NEUBAU ZRH - TOWER

B01 Technischer Bericht zur Projektänderung

VPK-NR. 23-02-002

Projektbezeichnung	Projektänderung Neubau ZRH-Tower
Projektnummer	P19AA534
Generalplaner	Planergemeinschaft Raumfachwerk
Bauherrschaft	Flughafen Zürich AG
Datum	30.01.2026

Abbildung 1: Projektänderungen

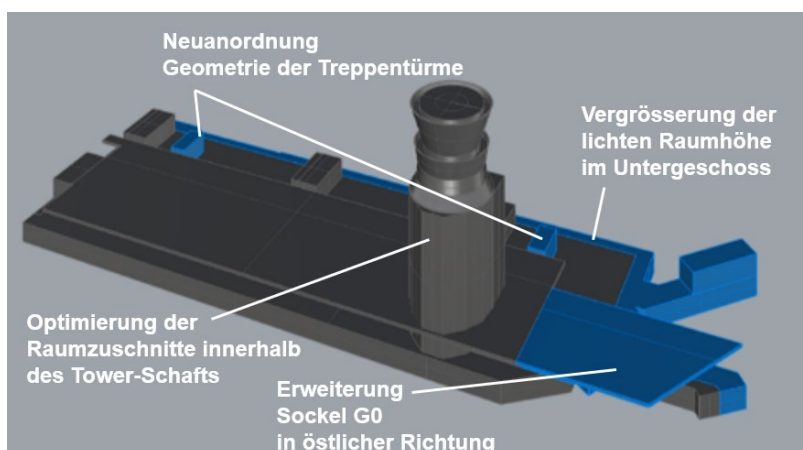
- **Optimierung der Raumzuschnitte innerhalb des Tower-Schafts** und der angrenzenden Support-Flächen unterhalb der TWR-Kanzel sowie neue Geschosshöhen innerhalb der bewilligten Gesamthöhe.

- Um die Unterbringung der Gebäudetechnikanlagen gewährleisten zu können, ist eine **Vergrosserung der lichten Raumhöhe im Untergeschoss** erforderlich. Dies führt zu zusätzlichen Einbauten ins Grundwasser.

- **Erweiterung Sockel G0 in östlicher Richtung:** Um Erschütterungen in der Bauphase des Ersatzneubaus Dock A während des Betriebs des neuen ZRH-Towers zu vermeiden, sollen gleichzeitig mit der Erstellung des neuen Towers Vorabinvestitionen im Untergeschoss, Sockel und Tower-Schaft vorgenommen werden (Ausbaustufe Rohbau). Die Vergrösserung des Sockels dient der Erhöhung der Sicherheitsmarge des Tower-Betriebs während späterer Bauarbeiten.

- Aufgrund Reduktion der Code-C-Standplätze am späteren Dock A auf 12 anstelle 14 Standplätzen, wurde die **Geometrie der Treppentürme** im Projektperimeter auf Ebene G0 minimal neu angeordnet.

Abbildung 2: Grundriss Supportgeschoss G9

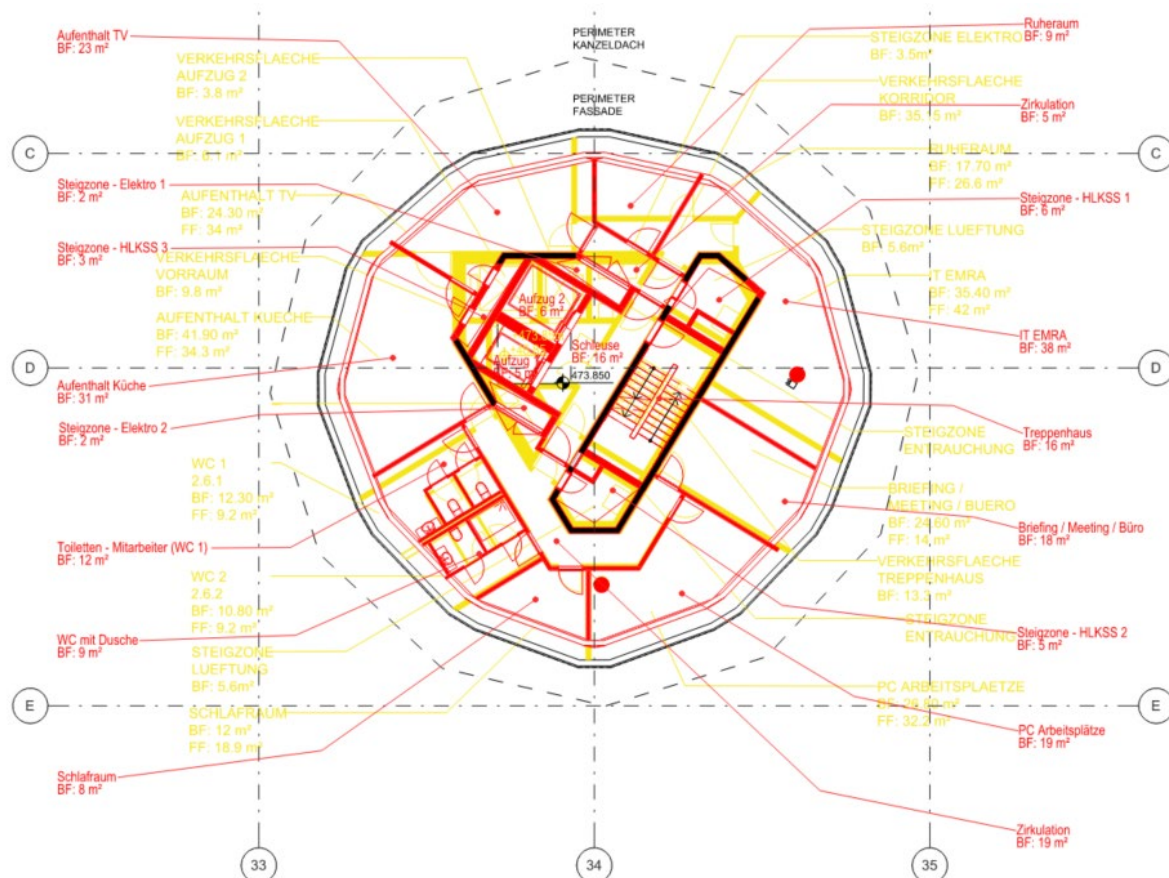
Der Treppenturm mit Sicherheitstreppe und die Erschliessungsschächte des Towers wurden hinsichtlich der Raumzuschnitte optimiert. Die Gebäudehülle wird durch diese innenliegende Neuorganisation nicht verändert. Die direkt an den Treppenturm angrenzenden Räumlichkeiten wurden an die Änderungen angepasst (rot).

Abbildung 6: Aktualisierter Grundriss Untergeschoss G01

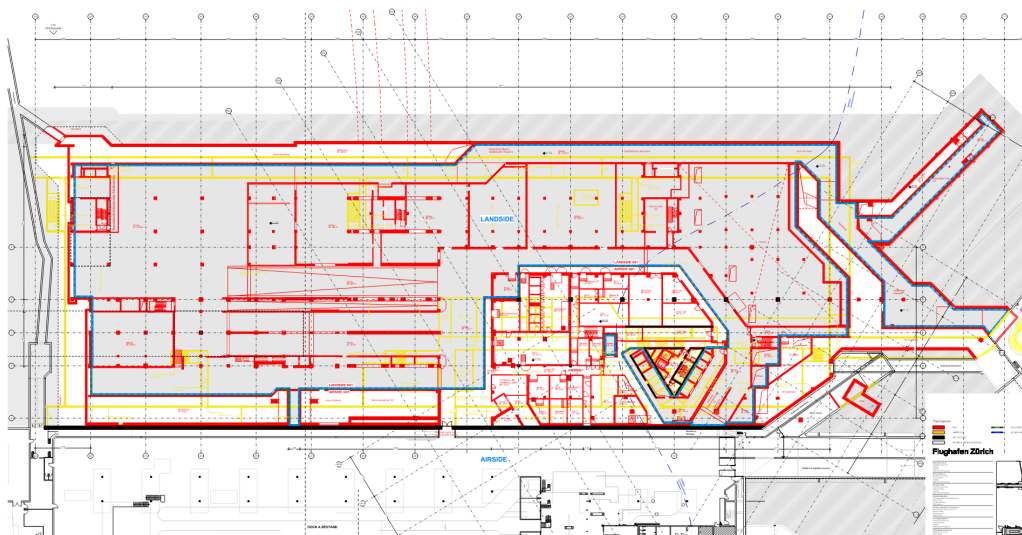
Die beschriebenen Anpassungen des Gebäudes haben eine Anpassung des Baugrubenkonzepts zur Folge, s. Unterlagen Baugrube Plan Nr. 600-604 und Bericht B06 zum Baugrubenkonzept. Dies führt zu zusätzlichen Einbauten ins Grundwasser.

Abbildung 7: Bauphase 0; Luftseitige "Inselbaustelle"

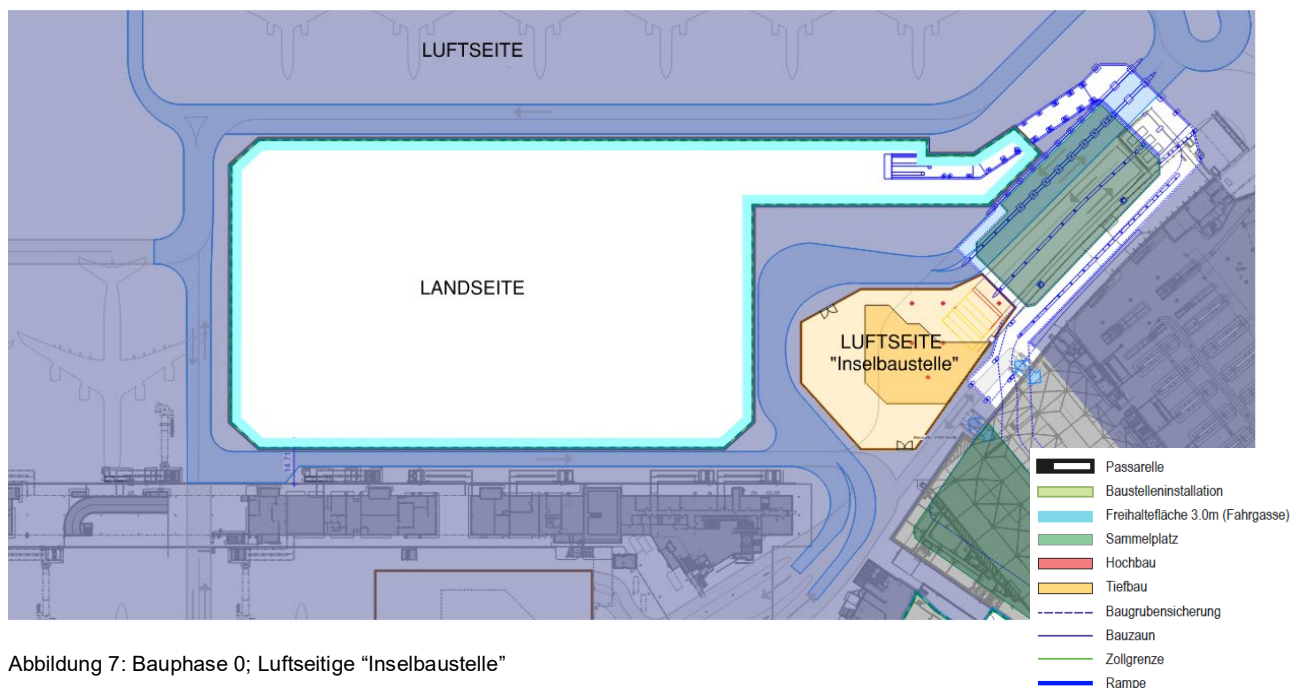
Zusätzliche Bauphase 0 (neu): Start Neubau ZRH-Tower; Baustellenperimeter ist erstellt (Security-Zaun), Baustellenzufahrt und Installations-Plattformen sind erstellt.

Busgate A8 ist abgebrochen und bestehende Leitungen im Perimeter wurden ausser Betrieb genommen. Start Erstellung Medienverbindung zu A40 als luftseitige "Inselbaustelle".

Abbildung 8: Bohrpfähle und Pfahlbankette Bereich Achsen A/40 E/39 und EB-EC/E11-12 und EB-EC / A für den späteren Neubau der Wurzel Dock A

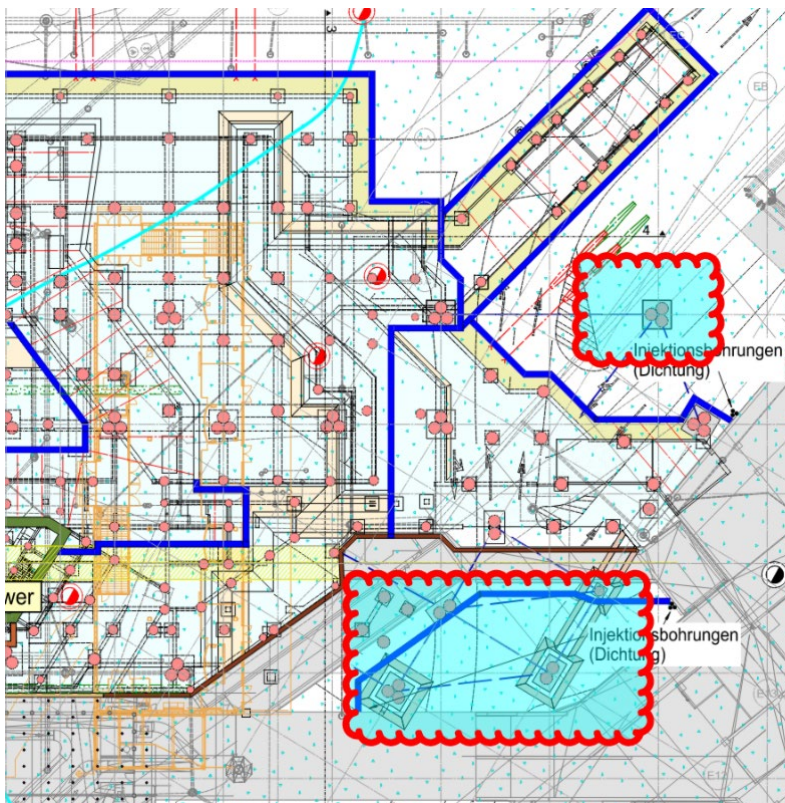
Mit dem Erstellen der Medienverbindung werden unverändert auch die unter den Medienkanälen liegenden Bohrpfähle ausgeführt. Im unmittelbaren Bereich dieser Medienverbindung liegen zudem Bohrpfähle für die spätere Bauetappe der neuen Wurzel A (Drittprojekt Nr. 23-05-005).

Die Erstellung dieser Bohrpfähle für die spätere Bauetappe der neuen Wurzel A ist daher zeitgleich mit den Bauarbeiten zum neuen Tower vorgesehen, da eine spätere Ausführung zu unverhältnismässigen Risiken und Einschränkungen führen würde.
